**ASENTAMIENTO HUMANO DE HECHO Y COSOLIDADO DE INTERÉS SOCIAL
DENOMINADO: “SAN MIGUEL DE COLLACOTO” III ETAPA**

**INFORME TÉCNICO EN RESPUESTA A LAS OBSERVACIONES PLANTEADAS POR EL CONCEJO
METROPOLITANO EN PRIMER DEBATE**

“Ordenanza que aprueba el Proceso Integral de Regularización del Asentamiento Humano de Hecho y Consolidado de Interés Social denominado “San Miguel de Collacoto” III etapa, a favor de sus copropietarios. (IC-COT-2021-047).”

Grafico Nro. 01

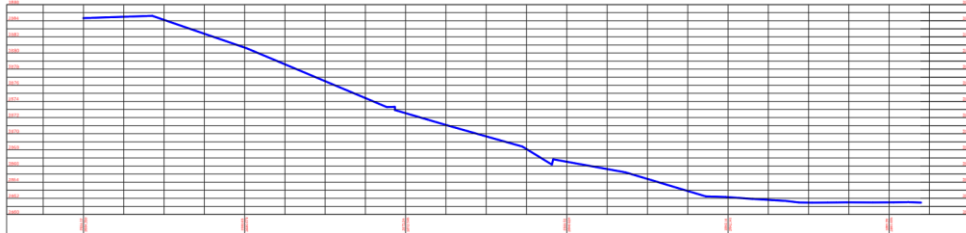
“Se debe certificar que ningún predio supere la pendiente máxima de 45°”

En base al plano que contiene la propuesta del proyecto regularización, se ha podido verificar que ninguno de los 18 lotes que conforman el fraccionamiento, superan los 45° de pendiente, según el corte longitudinal y el corte transversal. (Ver gráfico Nro. 01).
